DRUCKSACHE FÜR DIE REGIONALVERSAMMLUNG NORDOSTHESSEN		Nr.: 56/2023
	Sitzungstag: 18.12.2023	Tagesordnungspunkt: 4.
Betreff: Raumordnungsverfahren (ROV) für die Ausbaustrecke (ABS) Paderborn-Halle, Abschnitt Kurve Kassel hier: Beteiligung der RV NOH als Trägerin Öffentlicher Belange (TÖB) zum Entwurf der landesplanerischen Beurteilung		
Anlagen: -1-		
Sachbearbeiter/in: Herr Riehm

Abbildung: Raumgeordnete Variante 4B (eigene Darstellung)

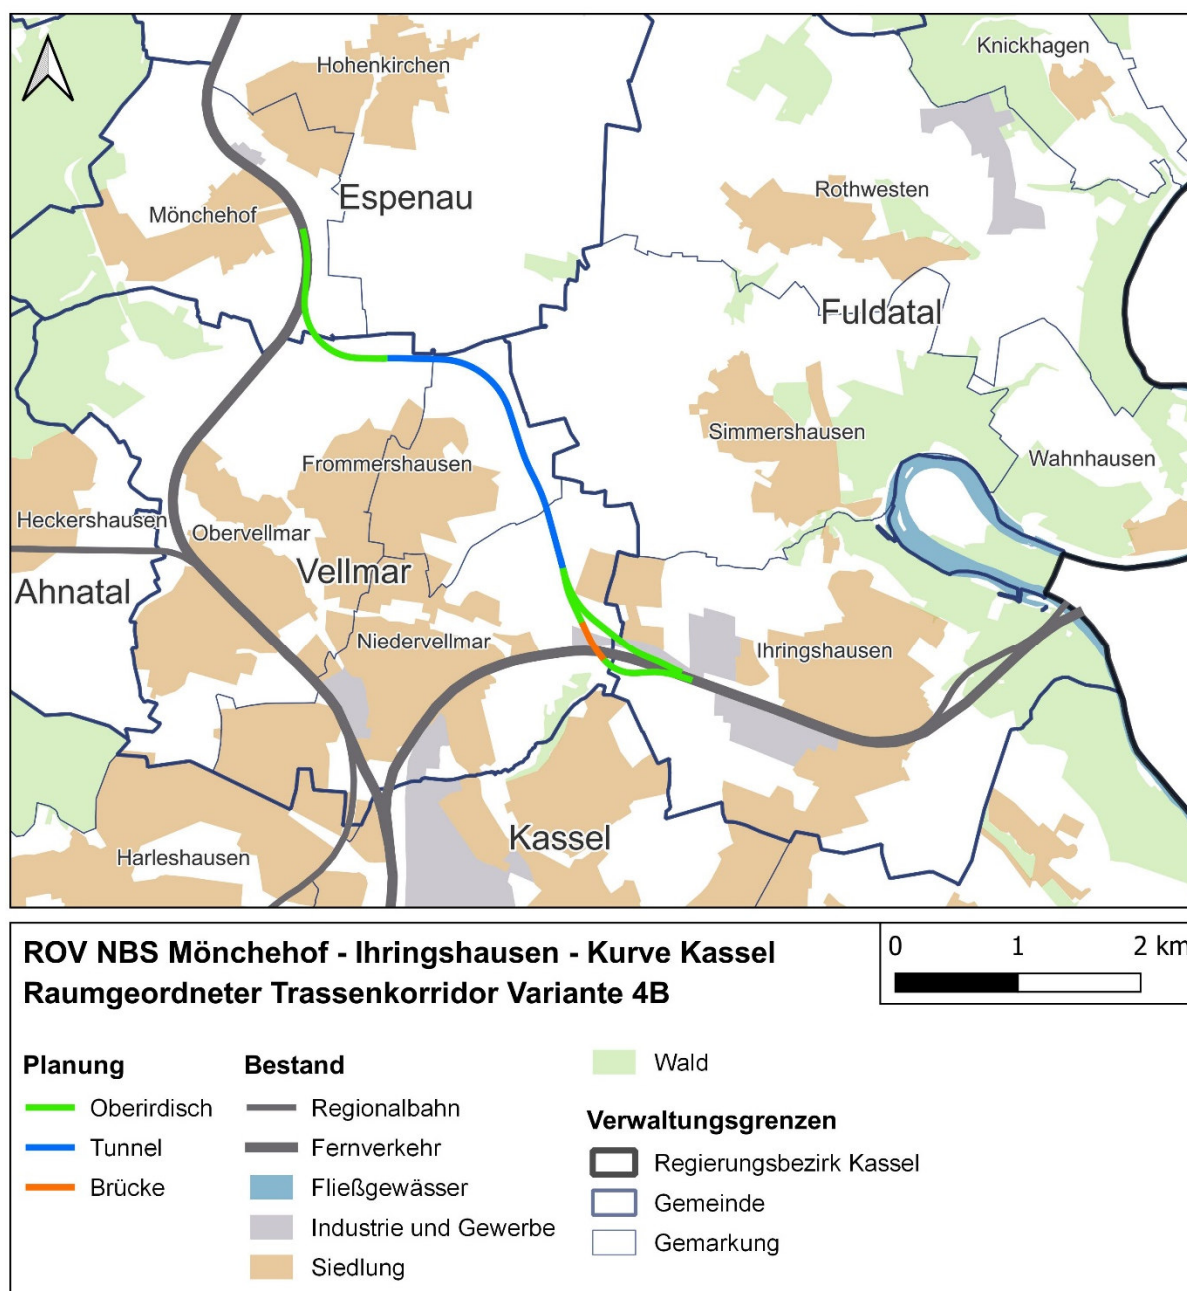
als die günstige hervorgegangen. Auch in dem Zielsystem Technik, Wirtschaft, Verkehr und Betrieb ist die Variante 4B als die günstigste Variante einzustufen. Im Gesamtergebnis ist sie über alle drei Untersuchungen zu bestätigen. Der raumgeordnete Trassenkorridor ergibt sich aus der u.a. Karte.

Die Variante 4B, deren Trasse durch den Freiraum östlich und nördlich von Vellmar verläuft, ist nicht in jedem der Einzelbelange der Raumverträglichkeitsuntersuchung und jedem der Schutzgüter der Umweltverträglichkeitsstudie die beste Variante. Im Vergleich mit der Bündelungsvariante 5, die im Siedlungsbereich verläuft, zeigt sich die Problematik beim Vergleich dieser unterschiedlichen Lösungsansätze. Erwartungsgemäß zeigen sich bei der Freiraumvariante 4B die wesentlich besseren Bewertungen bei den siedlungsbezogenen Belangen. Bei einigen der Freiraumbelange erzielt die Bündelungsvariante 5 die besseren Bewertungen. Dies trifft insbesondere bei der in den Bewertungstabellen ausgedrückten quantitativen Betrachtung zu. In der qualitativen Bewertung der Auswirkungen stellen sich die Auswirkungen der Variante 4B auf Freiraumbelange, z.B. beim Klima und beim regionalen Grünzug, aufgrund der örtlichen Situation und des hohen Tunnelanteils günstiger dar, als im reinen Zahlenvergleich. Bei Variante 5 sind die Auswirkungen unter Berücksichtigung der Auswirkungen auf das Stadtbild und in der mehrjährigen Bauzeit qualitativ als noch nachteiliger zu bewerten, als es in der quantitativen Bewertung zum Ausdruck kommt. Der Lösungsansatz, die Güterverkehrsneubaustrecke in Trassenbündelung neben der Bestandsstrecke als 1,9 Kilometer lange Rampe und Hochbrücke durch das Siedlungsgebiet zu führen ist aus raumordnerischer Sicht nicht raumverträglich.
